世田谷区本庁舎等整備工事に係る2期及び3期工程検証委員会

第3回

世田谷区本庁舎等整備工事に係る2期及び3期工程検証委員会 御中

世田谷区本庁舎等整備工事に係る2期及び3期工程検証委員会
追加検証事項について

世田谷区本庁舎等整備工事 管理工程表 (三期工事)

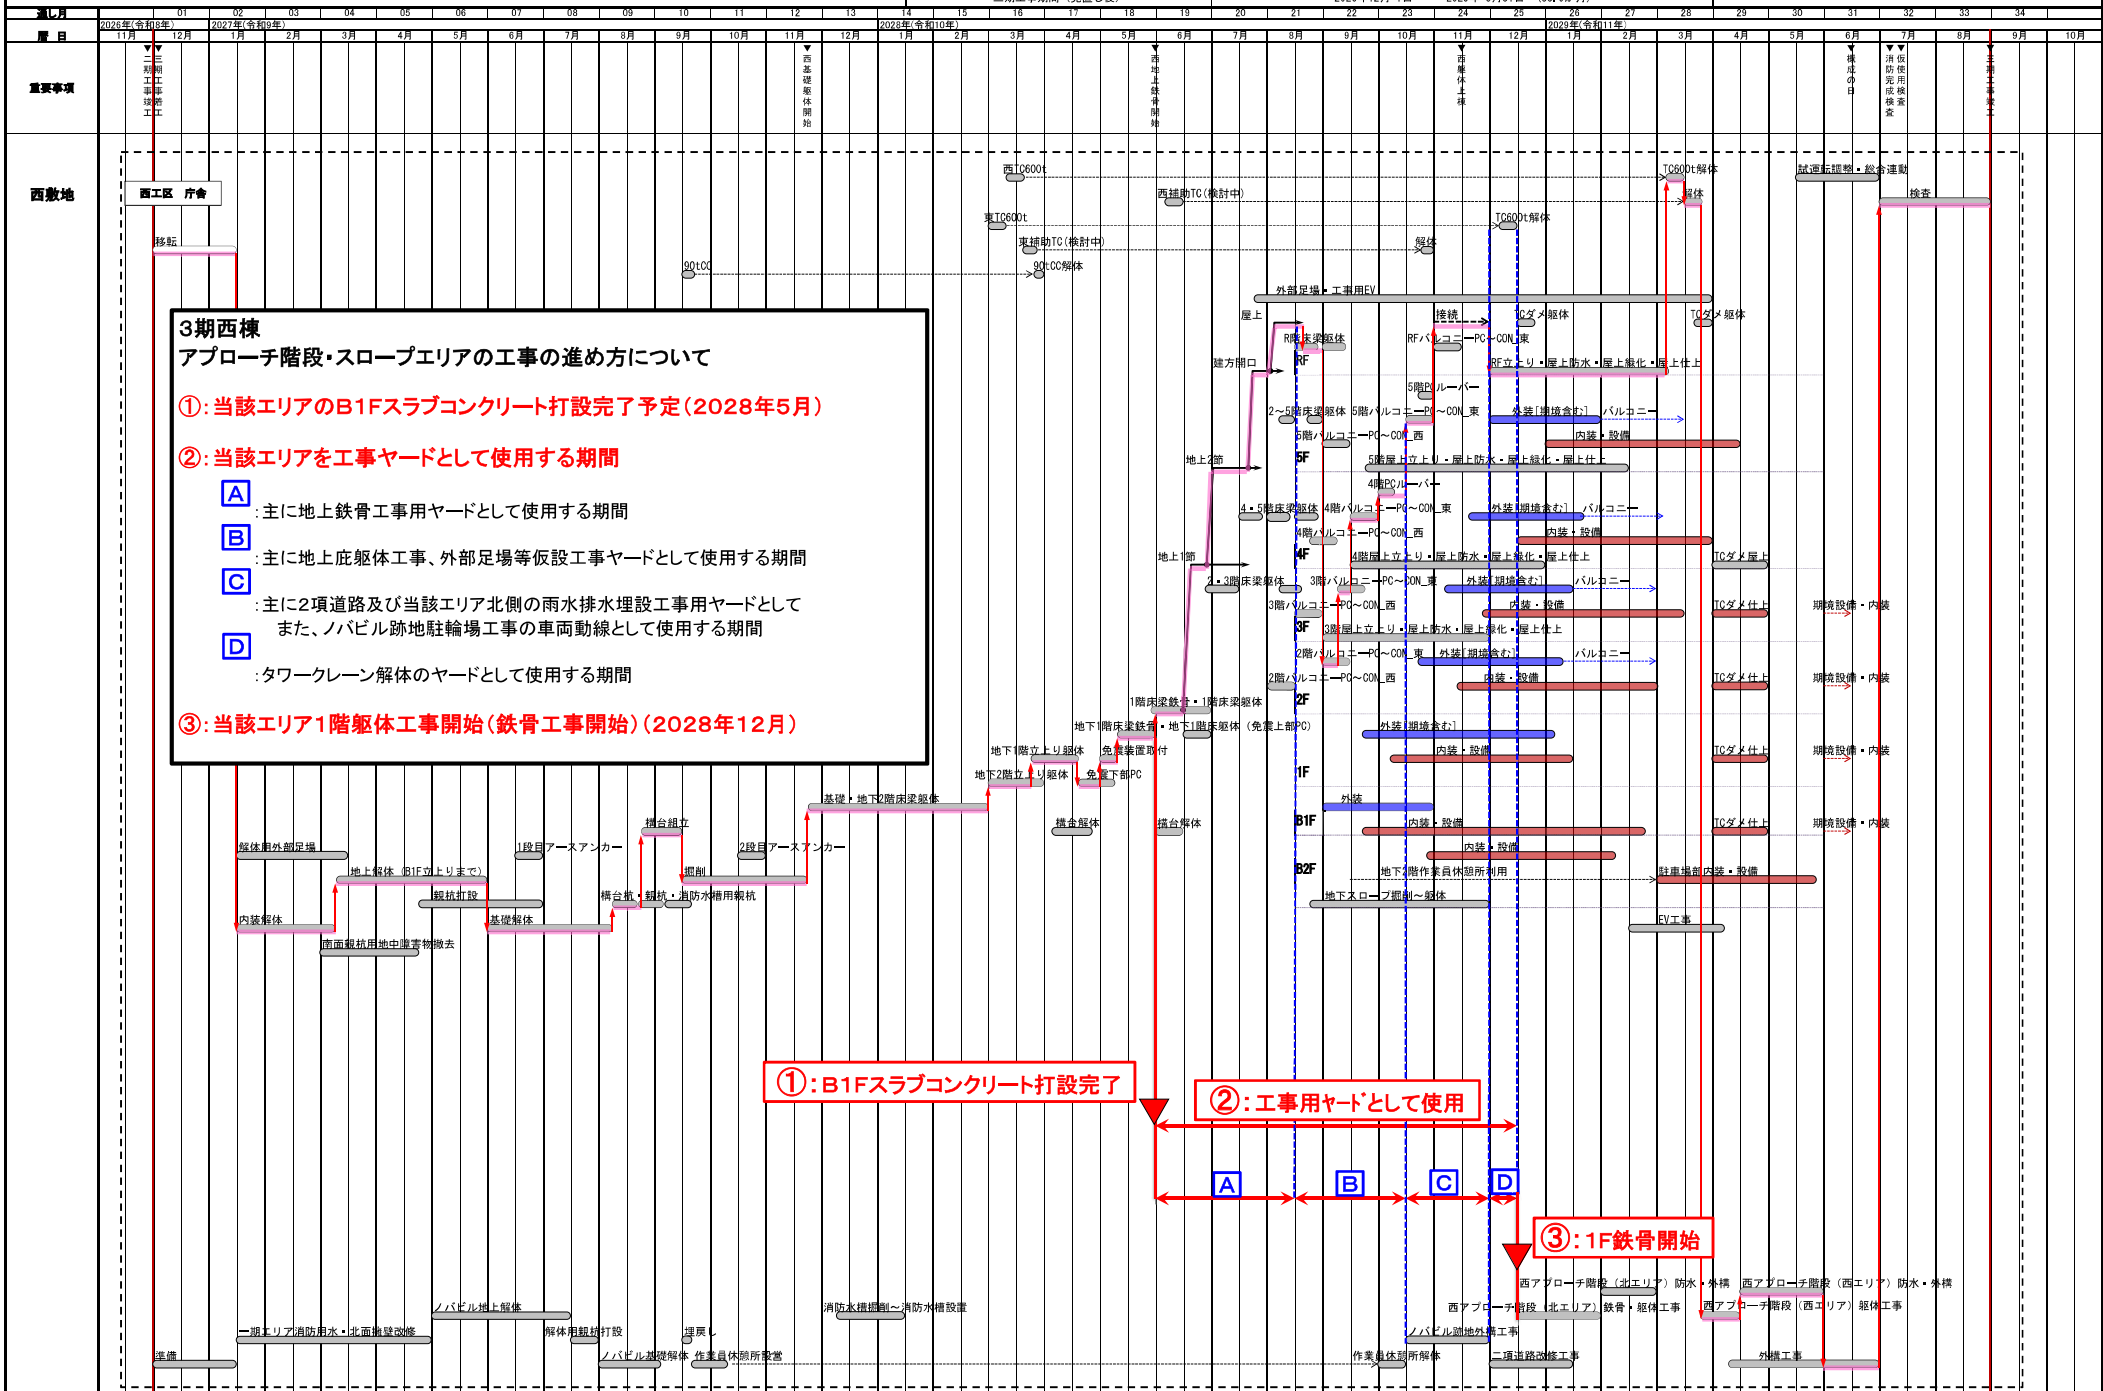
追加検証項目	ご回答
2-①	西アプローチ階段の鉄骨、躯体工事の開始時期としている令和10年12月を前倒しできない根拠を示す資料を提出すること。	地上躯体工事、およびタワークレーン解体工事の施工ヤードとして当該エリアのB1Fスラブ上を使用する計画となっています。（【別紙⑩】をご参照下さい。）

西の補助クレーンの解体が最後、アプローチ階段の着手ができるクリティカルというのは先ほどの説明でよく分かりましたが、この管理工程表にも、西補助タワークレーンを検討中というふうになっていて、この間も位置についてはまだ検討していますという説明がありましたが、アプローチの樹木の搬入にも補助クレーンを使うとかを考えていらっしゃると思いますが、西のアプローチの外側に補助クレーンを設置して施工するのはもう無理だという検証をしているということですか。もうどうしてもアプローチ階段にかかる位置に補助クレーンを設置しないと施工できないということでもいいのですか。

検証の御指示をいただきました、クレーンがなくなると造れないと言った部分が別紙⑩下部の流れになるのですが、この工程表で西補助TC(検討中)と記載しているのが、先ほど言いましたクレーンでございます。このクレーンで解体するクレーンというのは、建物の中に立っている大きなクレーンですけれども、このクレーンが西TC600tと記載しているクレーンで、解体時期がこちらになります。

このクレーンがいつ解体できるのかというと、屋上の工事、建物本体の屋上の植栽だとか、設備の工事が終わって初めて大きなクレーンが解体できるようになります。そのクレーンを解体して初めて、屋外に立っている、アプローチ階段エリアに立っているクレーンが解体できるようになります。それが解体し終わって初めて、先ほど言いました部分の着手ができます。それ以外の部分は、この着手に間に合うように、逆算して設定させていただいているのがこの前半の流れでして、工事用のヤードとして使用しながら、クリティカルには間に合うという設定で工程を取り組ませていただいているというのが本日の御報告です。

世田谷区本庁舎等整備工事 作業所編成表(2024.1月～)[案] (※2期工事準備含む)

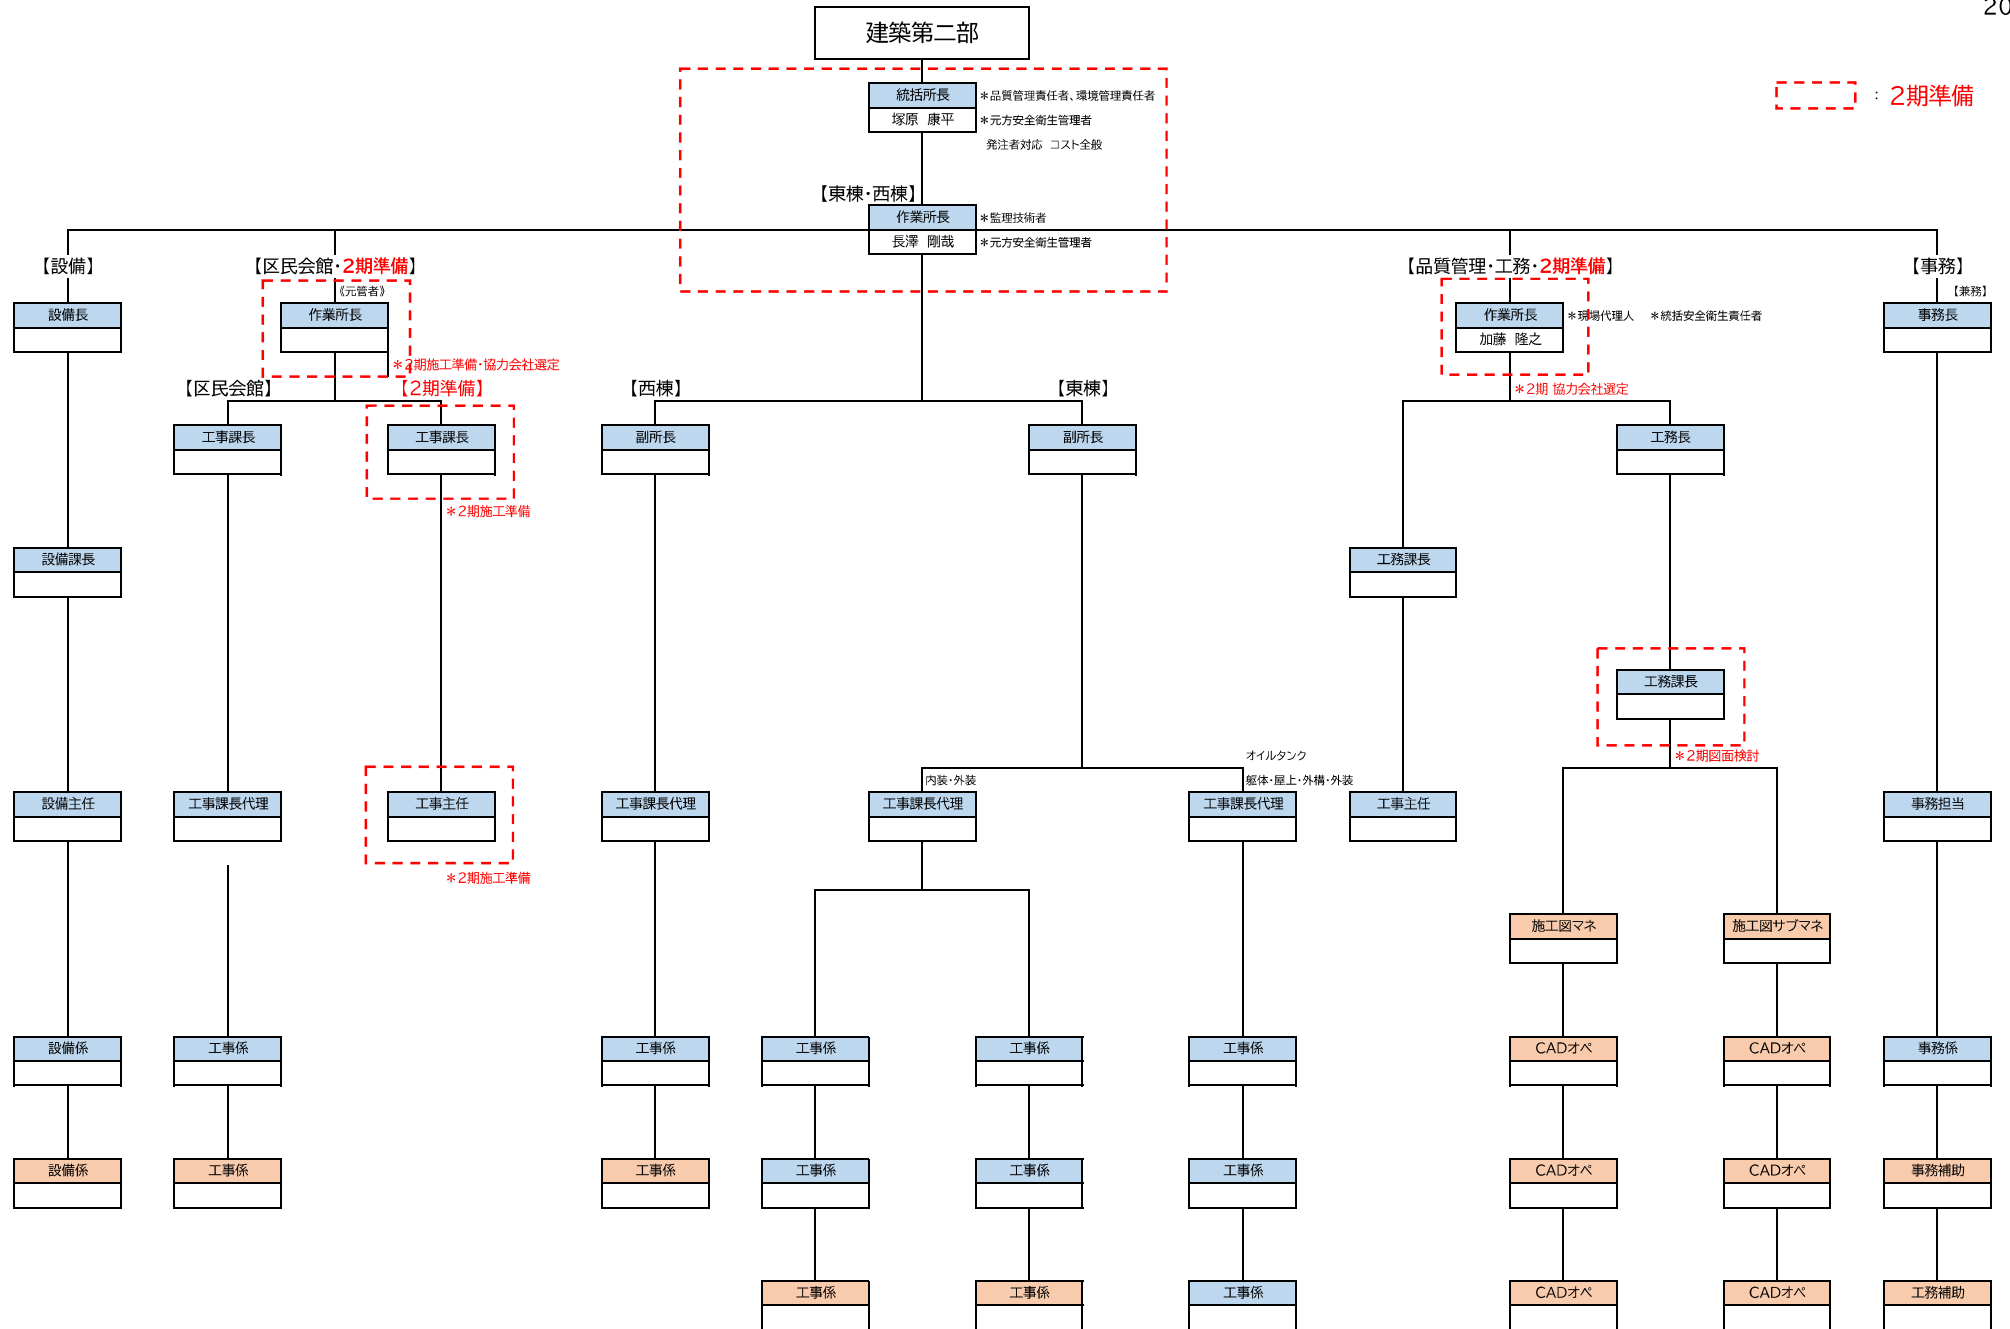
-②	1期竣工に向けたものと併せて、2期着工に向けた準備・検討等、具体的な役割分担を明確にし、労働基準法の改正に伴う働き方改革の適用を見据えた現場作業所の編成表を提出すること。	1期竣工に向けた2024年1月を想定した現場作業所の編成表を提出いたします。（【別紙⑪】をご参照下さい。）
-③	総合図の着手及び検討期間を明示した製作物の発注スケジュール（ソフト工程表）を提出すること。	ソフト工程表に天井総合図の検討期間を追記いたしました。鉄骨梁製作に遅延が生じないスケジュールとなっております。（【別紙⑫⑬】をご参照下さい。）

これは1期の編成表で、私と監理技術者と現場代理人の3名以外のところは名前を抜いてお

りますが、赤線で囲いました者は、年明け、2024年1月から2期工事の準備を主な業務とする予定にさせていただいております。ホール棟と言っております区民会館は若干早めに工事自体は終わってきて、音響検査等、機能的な検査がメインになってきますので、区民会館を現在担当しております作業所長と、その下の工事課長、工事主任及び現場代理人、さらに私と、監理技術者、このメンバーをメインに年明けから2期工事の準備に着手させていただこうと考えております。
